PREGUNTA 11: En el punto 5.8.1 Dice en la descripción general de aspectos climáticos: precipitación temperatura, humedad, presión atmosférica, no se presentó Información referente a presión atmosférica. Por lo tanto, solicita:

PREGUNTA 12: Verificar y presentar, el inventario forestal pie a pie de las especies forestales que se encuentran dentro del polígono propuesto para el desarrollo del proyecto
Nota al verificar en el documento original del proyecto Valle Luna Etapa II está incluido dicha información, que es la siguiente:

Obra en cauce Paso 1

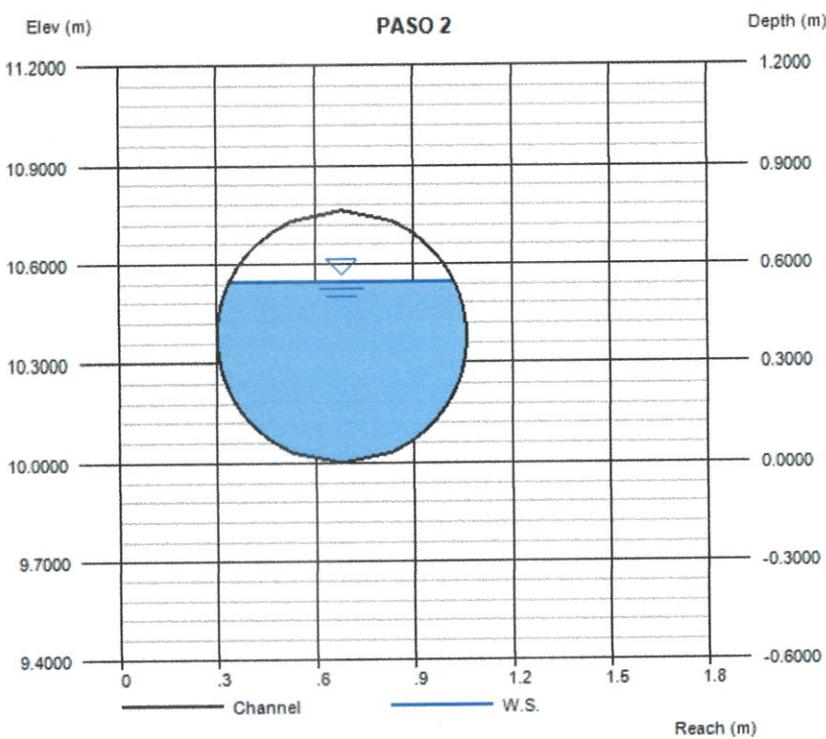
- d. Presentar, coordenadas de los sitios donde se realizarán los trabajos.

Paso N°1			
COORDENADAS		DATOS DE ENTRADA	
Este:	341174.2025	Q:	0.93 m ³ /s
Norte:	938000.9410	D:	0.762 m
INFORMACION GENERAL			S: 3.00 %
Área Drenaje:	1.43 Ha	n	0.013
Longitud:	0.14 Km		
C:	0.85	DATOS OBTENIDOS	
Altura (H):	60.00 m	Am:	0.218 m ²
		Pm:	1.1697 m
CALCULOS DE CAUDAL		Yc:	0.5944 m
Tc:	1.21 min	Vel:	4.2733 m/s
I:	274.73 mm/hr		
Q:	0.93 m ³ /s

COORDENADAS		DATOS DE ENTRADA	
Este:	341231.9111	Q:	1.73 m ³ /s
Norte:	938011.2741	D:	0.762 m
INFORMACION GENERAL		S:	3.00 %
Área Drenaje:	1.68 Ha	n	0.013
Longitud:	1.08 Km		
C:	0.85	DATOS OBTENIDOS	
Altura (H):	60.00 m	Am:	0.350 m ²
		Pm:	1.53 m
CALCULOS DE CAUDAL		Yc:	0.73 m
Tc:	0.95 min	Vel:	4.94 m/s
I:	276.83 mm/hr		
Q:	2.03 m ³ /s

Presión atmosférica en 2024 en David

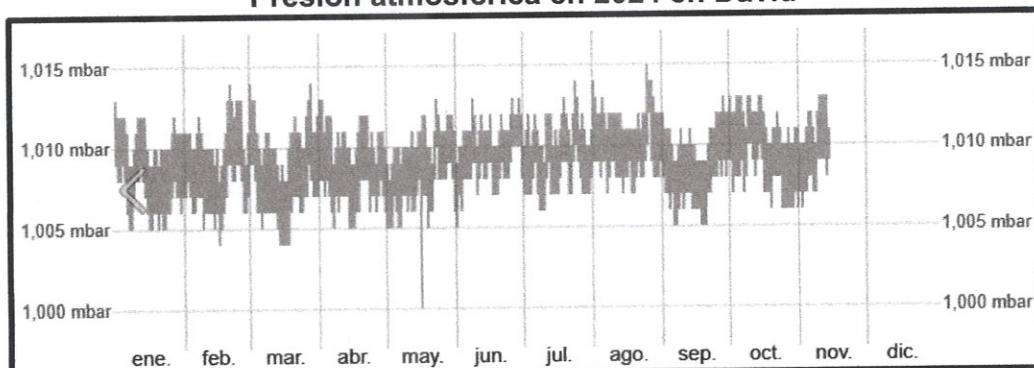
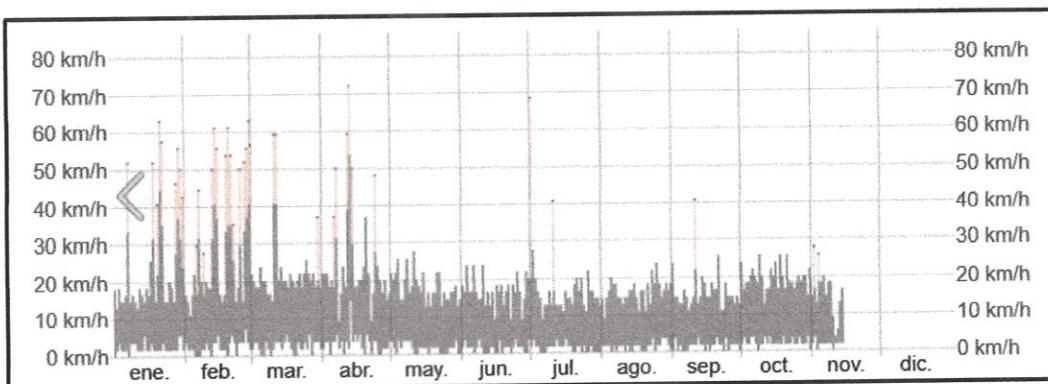
- a. verificar y presentar, la información de presión atmosférica del área donde se ubicará el proyecto.

RESPUESTA: Nota: En la verificación del documento original existe un escrito corto con parte de esta información solicitada. Adicional para el sitio no existen datos registrados y para el área análisis de la Presión Atmosférica se ha considerado como referencia los datos de la estación meteorológica más próxima que es la del aeropuerto David que presenta registros de esta variable, donde tenemos la máxima presión atmosférica que se presentó en este mes de noviembre para David, de 1,010 milibares; y la velocidad máxima absoluta del viento fue registrada en noviembre con 3.7km/hora en dirección sureste.
